**PROJETO DE AMPLIAÇÃO DA INSTALAÇÃO
AVÍCOLA DE VALE GADÃO II E V,
DA UNIOVO, S.A.**

ADITAMENTO AO ESTUDO DE IMPACTE AMBIENTAL

Março de 2020

Figura 3 - Mapa do Índice de EPPNA para a área de estudo (adaptado de INAG, 2001)

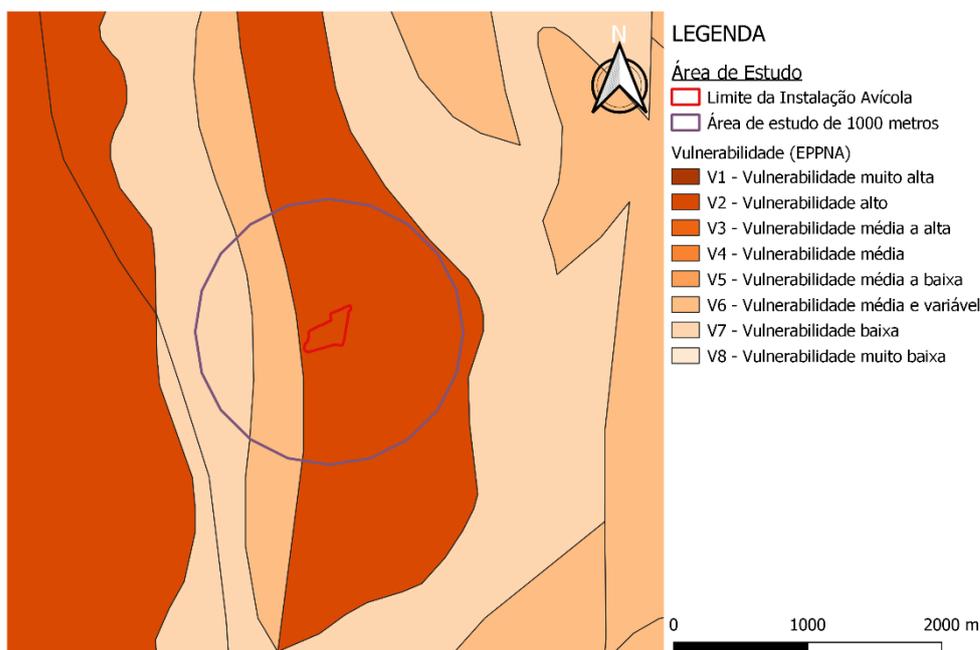
18. Avaliar os impactes na qualidade das águas subterrâneas, resultantes da possível infiltração de efluentes pecuários em profundidade, tendo em conta o nível de vulnerabilidade atribuída à área da instalação pelo método EPPNA, e os resultados da caracterização solicitada acima.

De acordo com esta metodologia EPPNA, a área da instalação, encontra-se numa zona onde a vulnerabilidade à poluição corresponde à classes V2 – Vulnerabilidade alta.

Não ocorrerá qualquer infiltração de efluentes pecuários em profundidade. Os estrumes são encaminhados por tapetes rolantes para armazéns de estrume e as águas residuais

resultantes de lavagens são encaminhadas para fossas estanques, não havendo contacto deste material com o solo ou os recursos hídricos.

Os boletins de análise apresentados em anexo, não demonstram contaminação microbiológica, não havendo previsão da afetação dos recursos hídricos subterrâneos pela atividade, mesmo inserindo-se em área de vulnerabilidade alta.

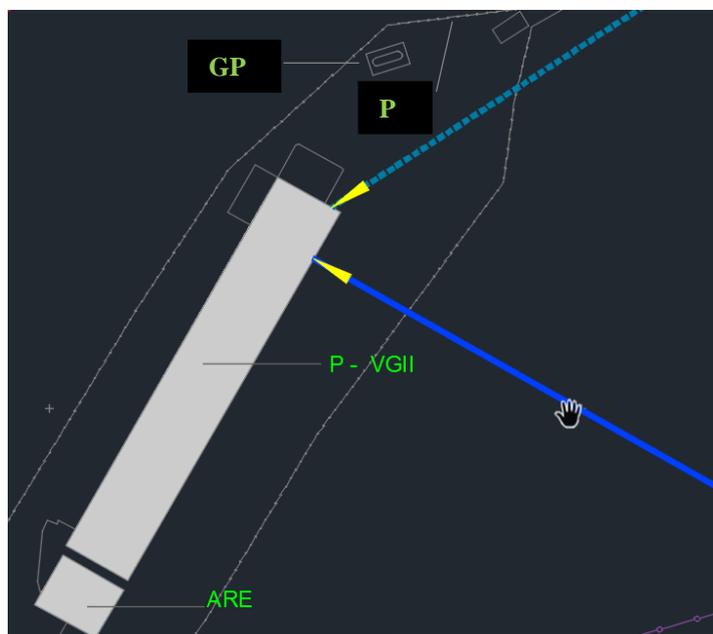
23. Completar o Quadro síntese do projeto com os dados/parâmetros urbanísticos em falta, a saber: volumetria, n.º de lugares de estacionamento (ligeiros e pesados) e respetiva localização no interior da propriedade.

O estacionamento existente é apenas de 1 lugar para ligeiros, sendo que para pesados não são aplicáveis. O lugar de estacionamento (PE) encontra-se entre o depósito de GPL e a zona de entrada do VGII, como se pode ver na planta abaixo.
